PREVOST

BULLETIN DE GARANTIE

Bg11-05

DATE : JUIN 2011	SECTION : 04 - Échappement
EXPIRATION: JUIN 2013	
SUJET : INSPECTION DE L'ÉQUERRE-SUPPORT DU TUYAU D'ÉCHAPPEMENT

FIGURE 2: INSTALLATION AVEC MOTEUR DDEC SERIES 60

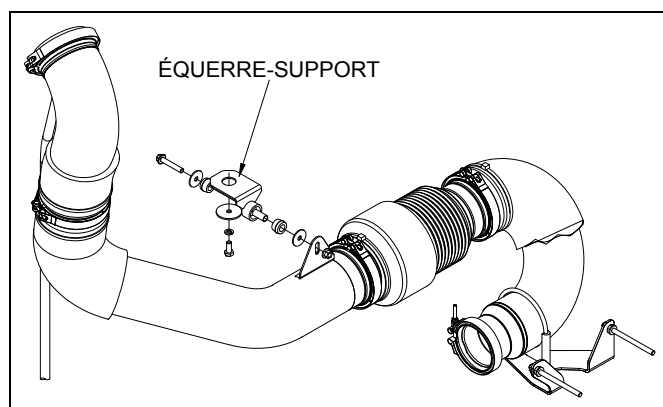
Sur les véhicules visés par ce bulletin, le boulon fixant l'équerre-support du tuyau d'échappement au plafond du compartiment moteur peut se desserrer. Le tuyau d'échappement pourrait alors bouger et les vibrations provoquer la rupture du tuyau. L'ajout d'un contre-écrou ou le remplacement de l'équerre-support si elle est endommagée permettra d'éliminer le problème et améliorera la fiabilité de l'installation.

4. Inspecter l'équerre-support pour voir si le boulon de fixation est présent.

5. Si le boulon est toujours présent, vérifier le serrage et fixer le montage en ajoutant un contre-écrou  (500847) par-dessus l'écrou.
6. Si le boulon n'est plus là, installer un nouveau boulon  (502804) et fixer le montage en ajoutant un contre-écrou  (500847) par-dessus l'écrou.
7. Si l'équerre-support est endommagée, elle peut être remplacée par une nouvelle pièce  (040892).
